Rapport periodieke inspectie atletiekaccommodatie

Gegevens inspectie	
Opdrachtgever	Gemeente Texel
Contactpersoon	
Correspondentieadres	Emmalaan 15
Postcode + plaats	1791 AT Den Burg
E-mail	
Telefoonnummer	
Contactpersoon vereniging(en)	
Correspondentieadres	
Postcode + plaats	
E-mail	
Telefoonnummer	
Inspecteur Atletiekunie	
E-mail	
Telefoonnummer	
Rapportnummer	04150121015
Datum inspectie(s)	7 oktober 2015
Datum rapportage(s)	12 oktober 2015
Periode rapportage (loopt af op)	oktober 2018

Algemene gegevens accommodatie	
Naam accommodatie	Accommodatie AV Texel
Adres accommodatie	Haffelderweg 46
Gemeente	1791 AS Den Burg Texel
Eigenaar accommodatie	Gemeente Texel
Atletiekvereniging(en)	AV Texel
Is de accommodatie geprivatiseerd?	<input type="checkbox"/> ja <input checked="" type="checkbox"/> nee
Jaartal realisatie accommodatie	2003
Jaartal laatste renovatie	N.v.t.
Specificatie laatste renovatie	
Overige gegevens

Foto 1a

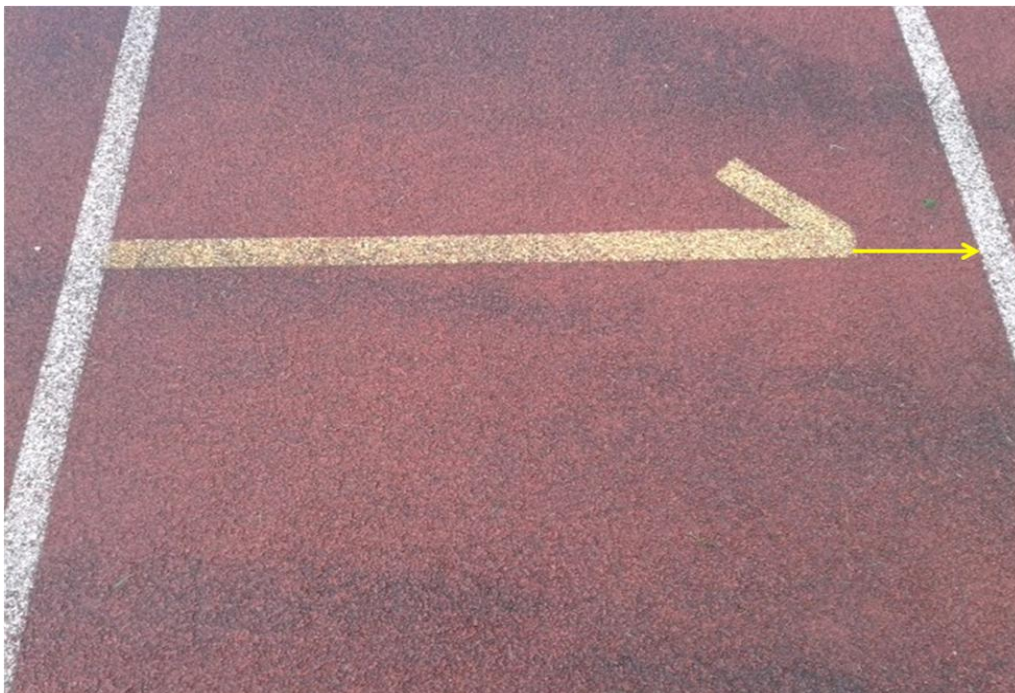
Bij de her belijning de gele estafette haken, 4x100m, aanbrengen over de gehele breedte van de baan. Zie foto 1a en belijningsplan Atletiekunie.

Foto 2b

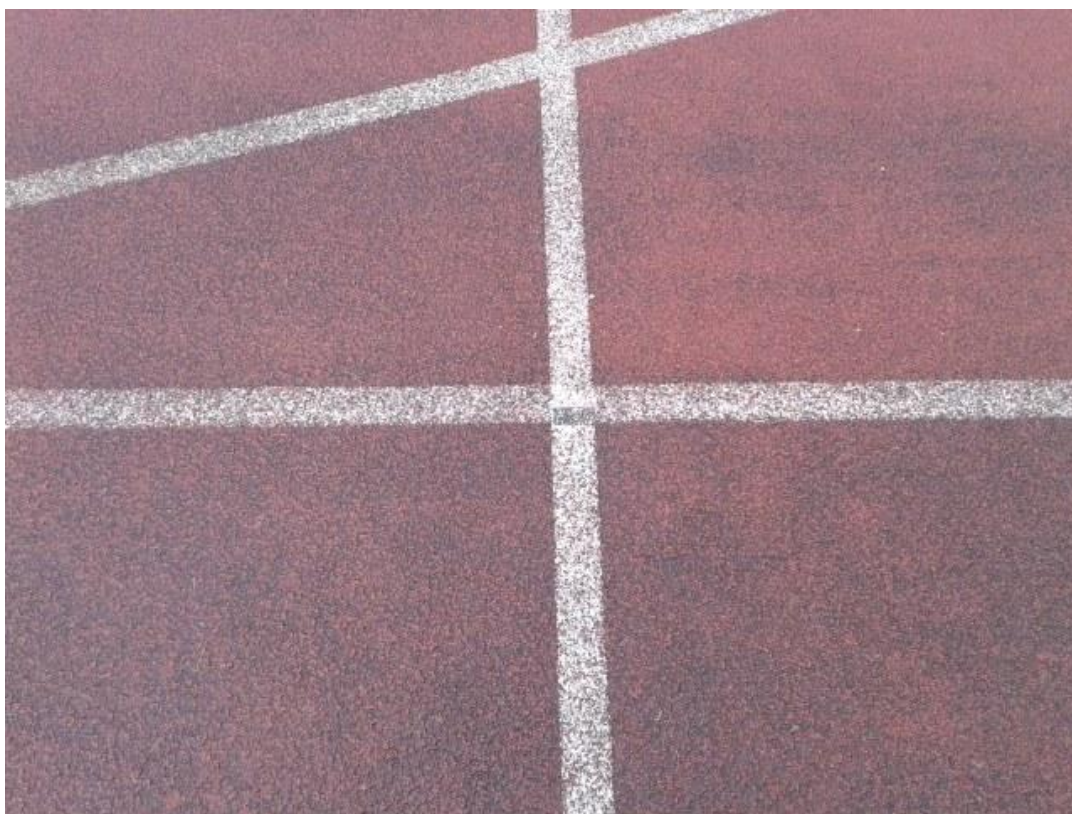
Aan de binnenzijde van de sprintbaan liggen een groot aantal tegels niet meer vlak en waterpas. Aan de overzijde, bij de start van de 200 m is een extra finishlijn aanwezig, ET blokjes zijn vaag. Zie foto 2b. Er is geen tweede startlijn aanwezig. Zie ook rondbaan 1.
